2. gangs behandling - Søndre Follo renseanlegg - Detaljregulering

Arkivsak-dok. 17/01955-49
Saksbehandler Sven-Ola Brænd

Saksgang	Møtedato	Saknr
1 Plan- og miljøutvalget	04.02.2019	4/19
2 Kommunestyret	18.03.2019	21/19

Figur 1 Oversvømt område ved Søndre Follo renseanlegg Q1000

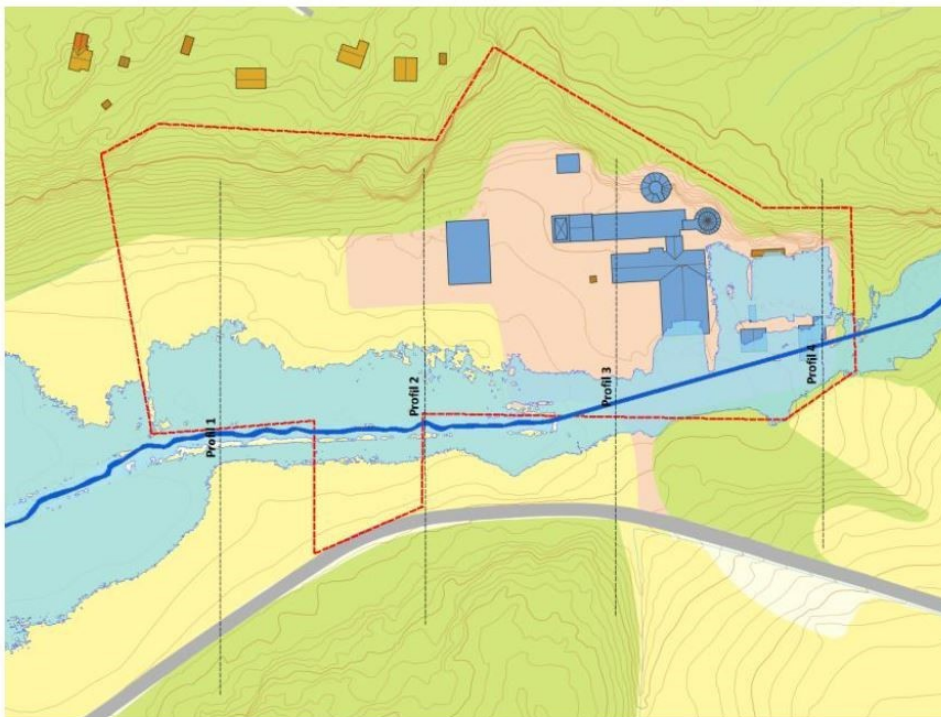
Flom som oversvømmer anlegget kan vaske ut urensset avløpsvann og slam til arealer og resipient, og kan føre til driftsavvik mens anlegget repareres og igangsettes. Dette kan ha store innvirkninger på nærområdet, lokale resipienter og Oslofjorden.

I forbindelse med utredningen av planen ble det gjort flomberegninger for planområdet (se vedlegg 14 – Flomlinjeberegning). Her blir det konkludert med at det er nødvendig med flomreducerende tiltak for å sikre eksisterende anlegg og området hvor utbygging vurderes.

Bakgrunnen for denne konklusjonen er at vannføringen forbi renseanlegget begrenses av to kulverter som ikke har kapasitet til å håndtere flomvannsføring tilsvarende dimensjonerende flom.

I planforslaget er det foreslått å åpne bekken i full lengde (se vedlegg 6 – Bekkeåpning).

Figur 2 Flomutbredelse (Q1000) og omfang av bekkeåpning

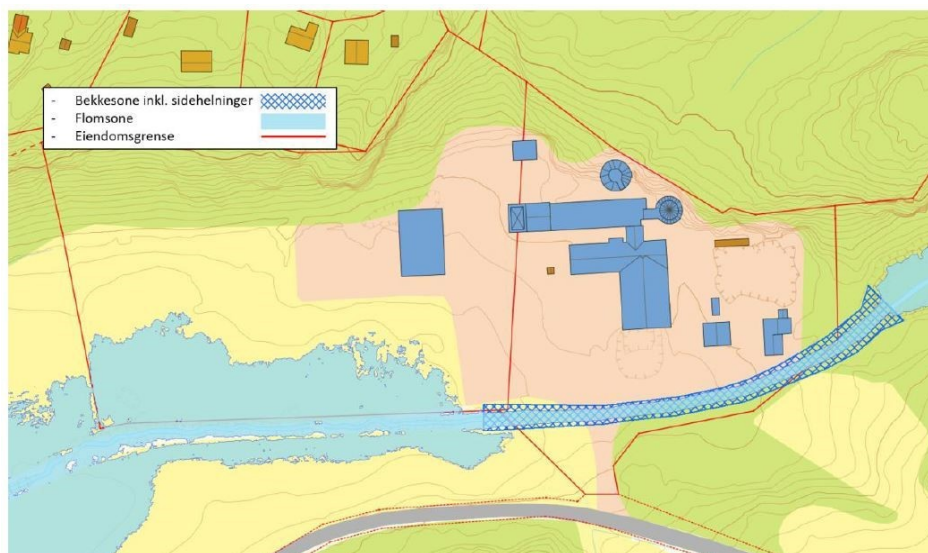
Generelt er tverrsnittet der bekken åpnes større enn tverrsnittet i eksisterende kanal. Det vil derfor være nødvendig å etablere en kulvert, eventuelt en mindre bro der tilkomstvegen krysser bekken. Siden det er planlagt terrengheving av området ved innkjørsel til anlegget vil en bro trolig ligge godt over forventet flomvannstand. Dimensjoner på kulvert avhenger av lengden på vegen og må vurderes på et senere tidspunkt.
